Evid. č.: **24-033-JDS**

## AKUSTICKÁ STUDIE

Posouzení dokumentu Příloha č. 1 AKUSTICKÁ STUDIE "Lom Klecany – rozšíření  
dobývacího prostoru Husinec (Klecany) a pokračování hornické činnosti"

Název zkoušky: **Posouzení výpočtu hluku** (Stacionární zdroje hluku).

### 3.2.2 Referenční výpočtové body

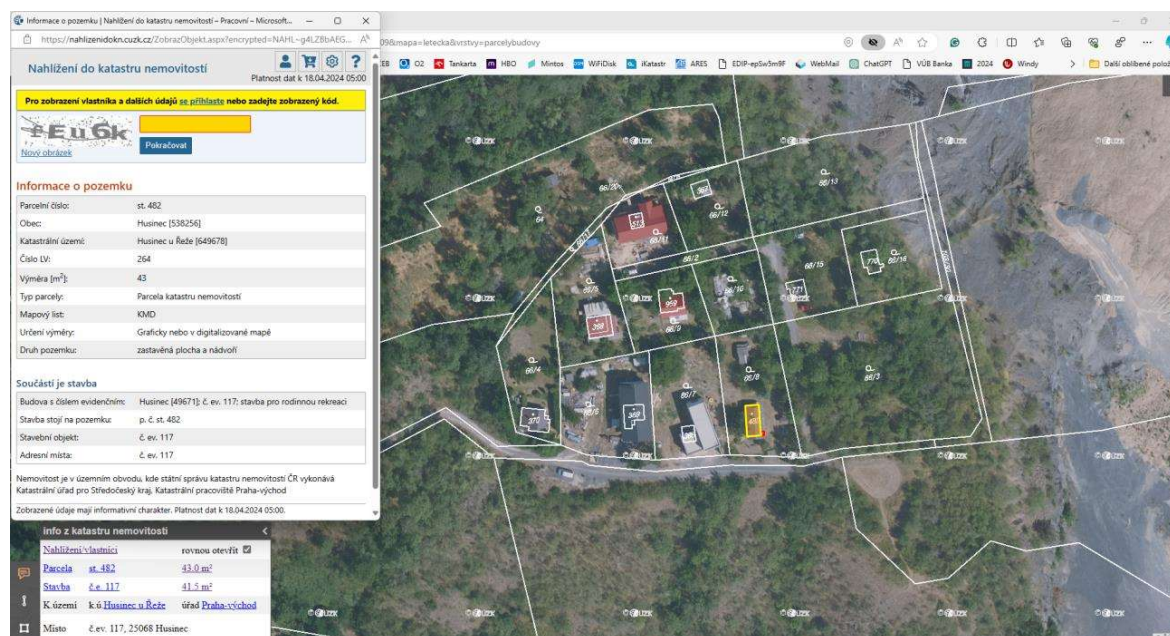
V rámci stanovení referenčních výpočtových bodů zpracovatel posudku „nenašel“ venkovní chráněný prostor parcely číslo 482, u které je nezastavěná část parcely (na obrázku malý červený cípek) prostor s venkovním chráněným prostorem (tedy ne venkovní chráněný prostor stavby).
